Autorité environnementale

Avis délibéré de l'Autorité environnementale sur la création d'une rampe Ro-Ro dans les bassins ouest du GPMM sur la commune de Fos-sur-Mer (13)

n°Ae: 2015-94

Figure 3: cheminement des colis depuis les navires arrivant des pays producteurs jusqu'aux barges amarrées sur la rampe RORO. (Source dossier)

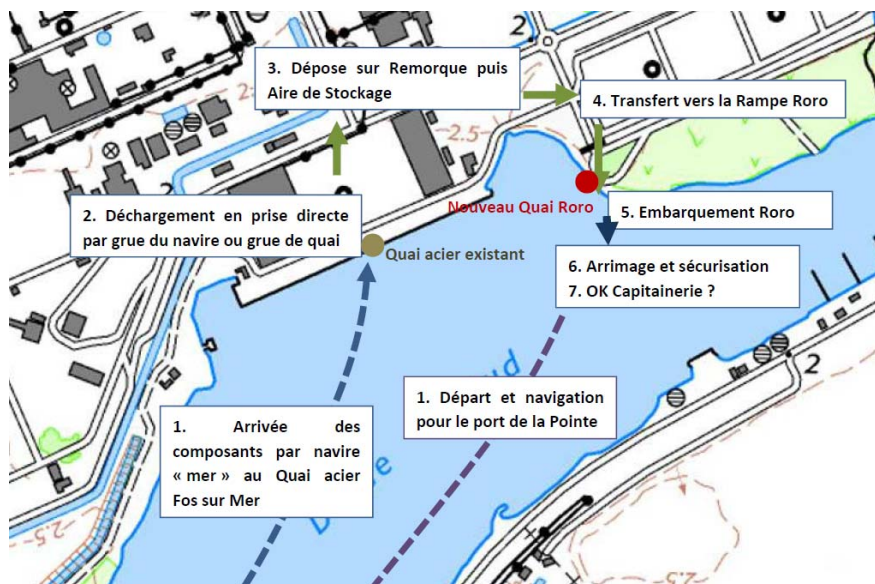
Le dossier indique que la rampe Ro-Ro devrait servir à d'autres opérations de chargement après la livraison du dernier colis ITER. L'ajout d'un insert métallique sur la rampe, qui pourra être retiré lors de la livraison des colis ITER, permet de faire de la rampe Ro-Ro un quai polyvalent de grande capacité. Cependant, le besoin futur n'est pas clairement identifié dans le dossier.

L'Ae recommande d'actualiser le calendrier des livraisons prévues et de préciser quel sera l'usage de la rampe RORO après son exploitation dans le cadre du projet ITER.

Figure 4 : carte extraite du document « L'environnement dans la zone industrialo-portuaire de Fos », édité en 2009 par les associations camarguaises de protection de la nature.

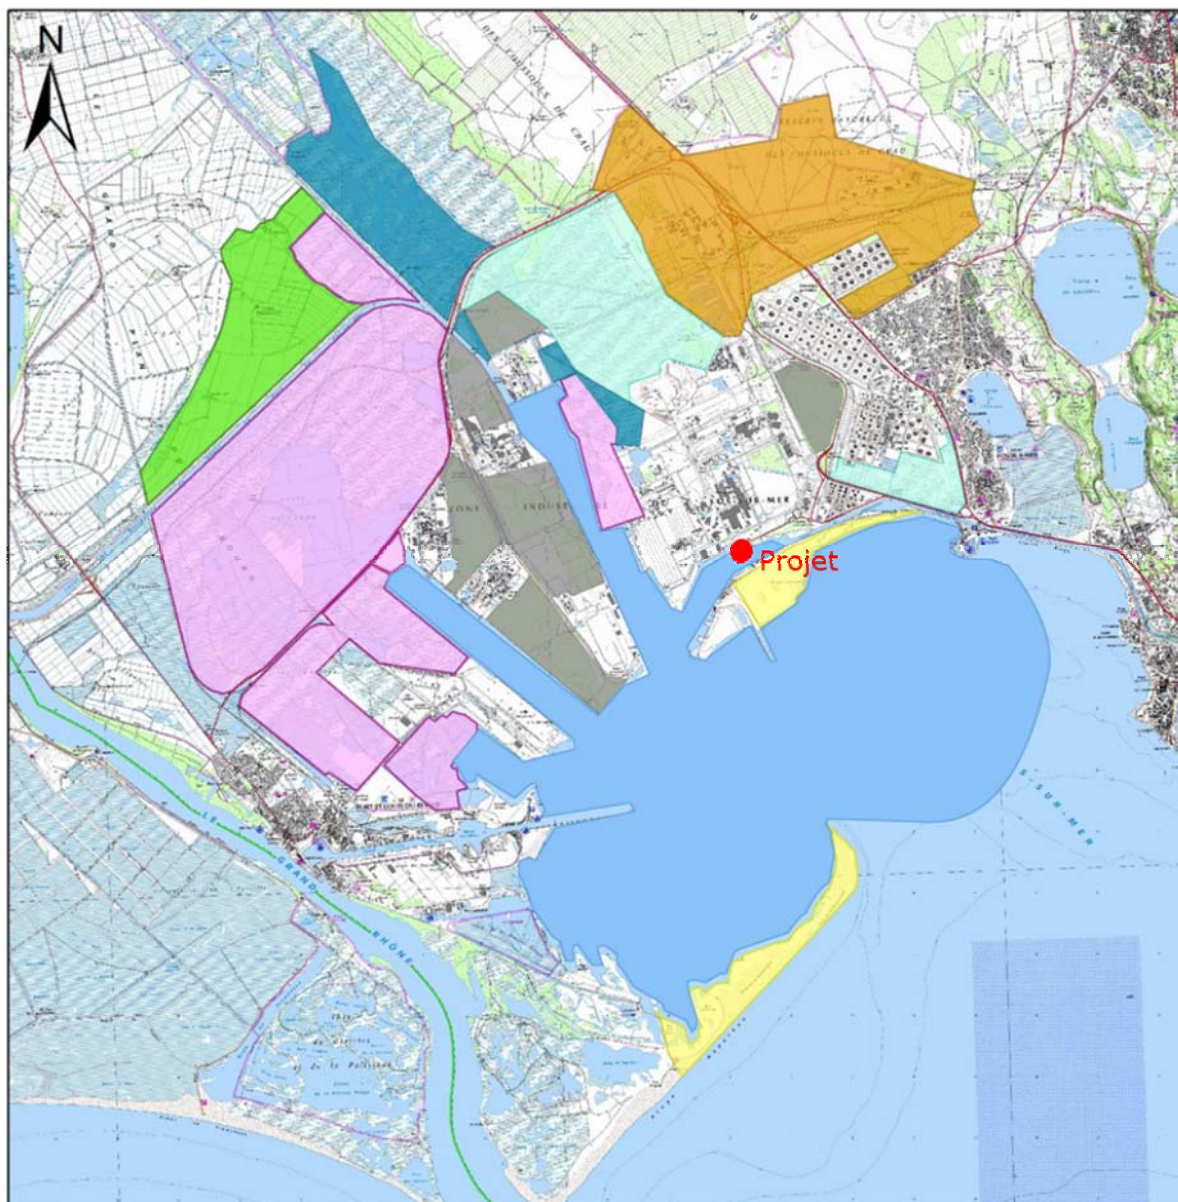
L'Ae recommande de :

- *faire référence dans le dossier au plan de gestion des espaces naturels du GPMM et à ses conséquences sur le projet ;*
- *s'appuyer sur le plan stratégique du GPMM et le mémoire en réponse à l'avis de l'Ae sur ce dernier afin de mieux détailler les enjeux de préservation de la nature et de les présenter au sein d'un ensemble plus cohérent.*
